**Support grill en céramique dans les appareils micro-ondes compacts****Modèles concernés : EMWG 1050.0 - EMWK 1050.0 et MWGC 610.1E**

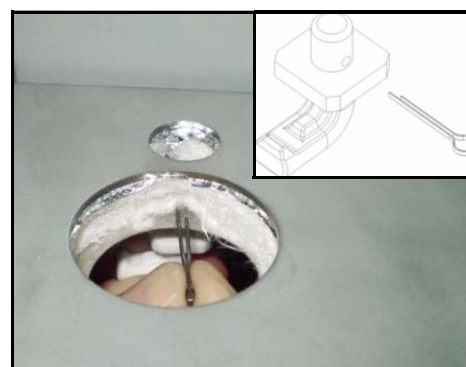
Pour solutionner les problèmes concernant le support grill, il existe maintenant un kit comportant un support amélioré en céramique et une goupille, afin de permettre de remplacer plus facilement les pièces endommagées. Le kit porte la Réf. pièce dét. 528912.

Ce kit est interchangeable dans les modèles micro-ondes compacts mentionnés ci-dessus.

1. Enlevez le carter supérieur.
2. Enlevez le conduit de ventilation intérieur.
3. Enlevez la douille de la lampe.
4. Placez le nouveau support grill dans l'ouverture existante de la voûte de l'enceinte.

5. Positionnez la goupille dans l'ouverture en passant par la douille de la lampe.

6. Tournez le support céramique de 180° et écartez la goupille
7. Remontez la douille de la lampe et le conduit de ventilation et remettez le carter supérieur en place.
